**Demande d'examen au cas par cas  
préalable à la réalisation éventuelle  
d'une évaluation environnementale  
N°2017-005470**

**Compléments d'information  
Réponse au courriel de l'Autorité  
Environnemental en date du 28/08/2017**

**SUD SERVICES**  
***Port-la-Nouvelle (11)***

Figure 1: Périmètres du projet d'agrandissement du port

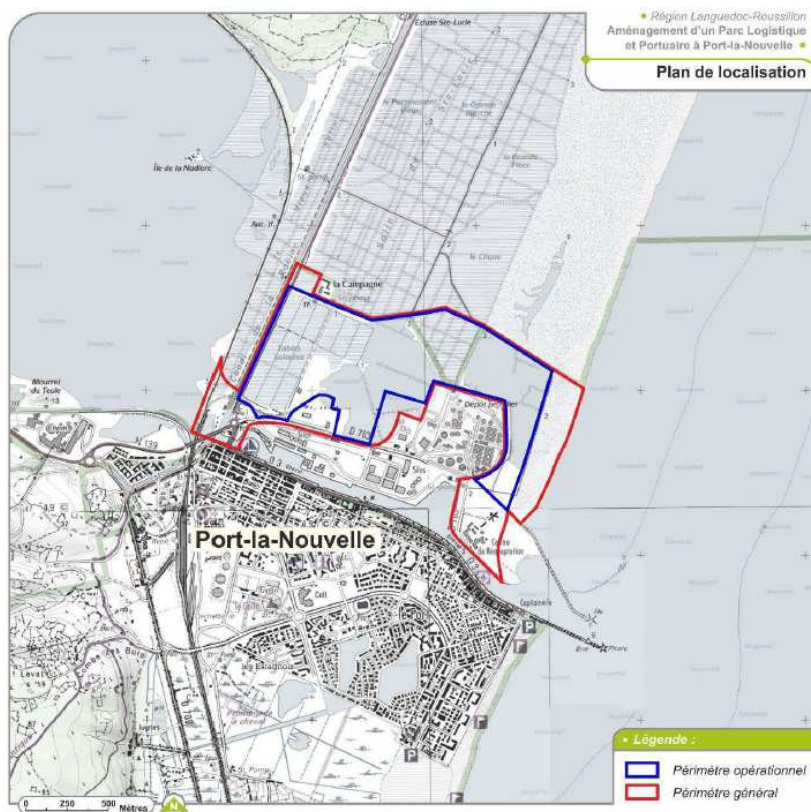
**Demande de complément n°1 : Fournir un descriptif plus précis de la plate-forme nord et notamment indiquer dans quel secteur se localisent vos zones de transit**

Un projet d'agrandissement du port de Port-la-Nouvelle est en cours de réalisation. L'objectif est de construire une nouvelle infrastructure capable de recevoir de plus grands navires et d'augmenter les zones de manutention et de stockage.

Le périmètre du projet d'agrandissement est présenté sur la figure ci-après.

Le périmètre opérationnel (en bleu sur la figure ci-avant) a fait l'objet d'une demande d'autorisation au titre des articles L.214-1 à 6 du Code de l'environnement. Le projet a été approuvé par l'arrêté préfectoral n°DREAL-SN-PEL-11-2015-003 en date du 17 novembre 2015.

Les travaux de la plate-forme Nord ont été engagés et devraient être achevés mi-2017. Comme sur la zone portuaire existante, des aires de transit seront disponibles pour l'amodiation sur la plate-forme Nord.

Au regard des informations disponibles, des aires de transit peuvent potentiellement se trouver sur l'ensemble de la surface de plate-forme nord.
